Ote pöytäkirjasta: Tekninen lautakunta 14.11.2024**Kouvolan kaupungin lausunto VT15 Lautaron liittymän parantamista koskevaan tiesuunnitelmaan****8054/00.04.00/2024****Tekninen lautakunta 16.10.2024 § 183**

Kaakkois-Suomen elinkeino-, liikenne- ja ympäristökeskus (ELY-keskus) on laatinut liikennejärjestelmästä ja maanteistä annetun lain (503/2005) mukaisen tiesuunnitelman: Valtatien 15 parantaminen Lautaron liittymän kohdalla, Kouvola, tiesuunnitelma.

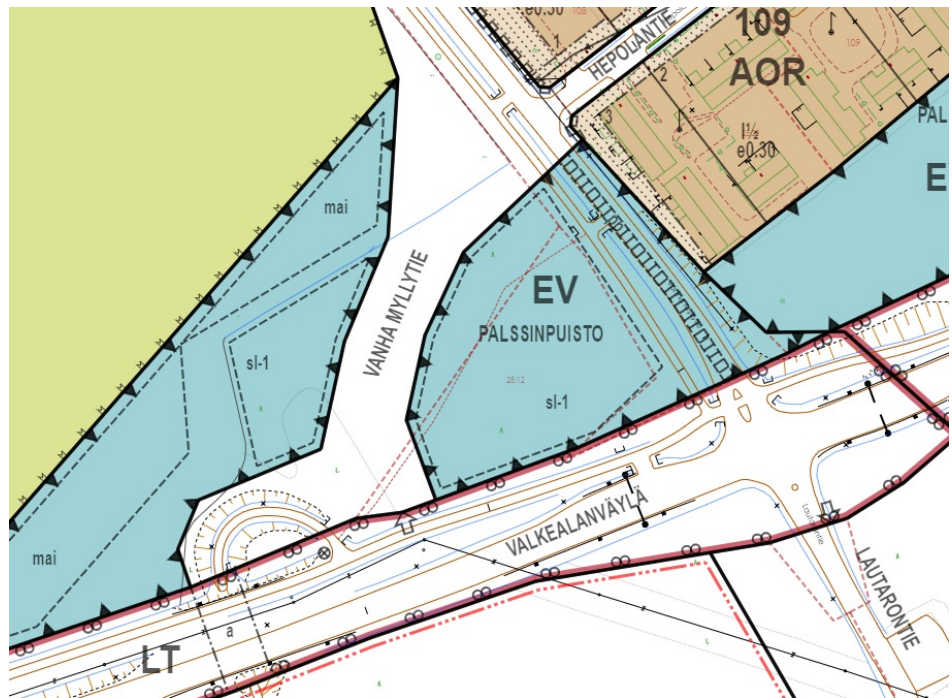
Tiesuunnitelman mukainen K4J on osoitettu voimassa olevassa asemakaavassa katualueeksi, jolloin kaupunki on toimillaan hyväksynyt sen muuttamisen kaduksi ja tekee tarvittavan kadunpitopäätöksen ennen hankkeen liikenteelle luovuttamista. Ote kaavasta on alla olevassa kuvassa.

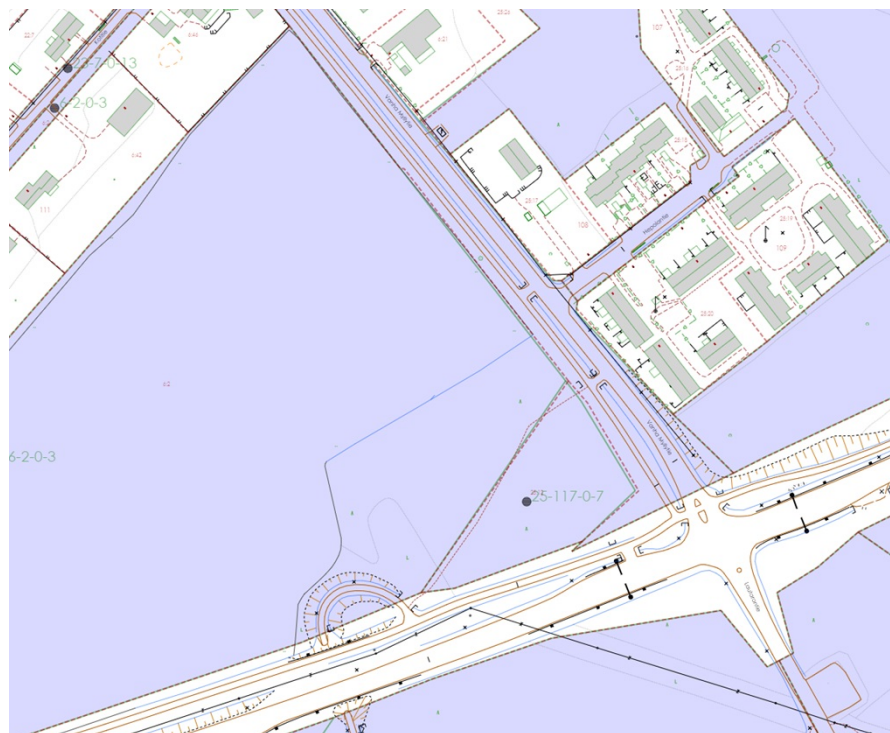
Maantien rakentamisesta aiheutuvien katujen tekemistä varten tarvittavat maa-alueet on jo hankittu kaupungin omistukseen. Kaupunki sallii em. katujen rakentamisen em. alueille. Alla olevassa kuvassa kaupungin maanomistus on kuvattu sinisellä värillä.

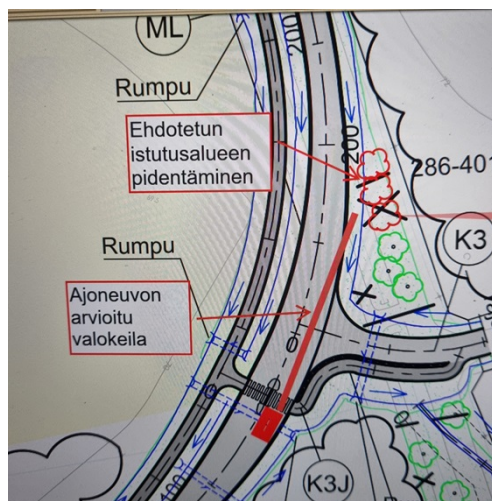
”Näkösuoja: Ajovalot osuvat oman kiinteistömme ikkunoihin uudessa mallissa suuremmin kuin nykyisin. Voisiko tontin ja tien välistä tulevaa istutusaluetta pidentää niin, että kasvusto peittäisi valokeilaa? Asiaa havainnollistava kuva on tämän muistutuksen liitteenä. Kuvaan on merkitty ajoneuvojen valokeila punaisella viivalla sekä ehdottamamme pidennetty istutusalue punaisella pensasmerkinnällä.”

Vastine: Jatketaan pensasistutusaluetta muistutuksessa esitetyllä tavalla. Pensasistussymbolit lisätään suunnitelmapiirustuksiin.
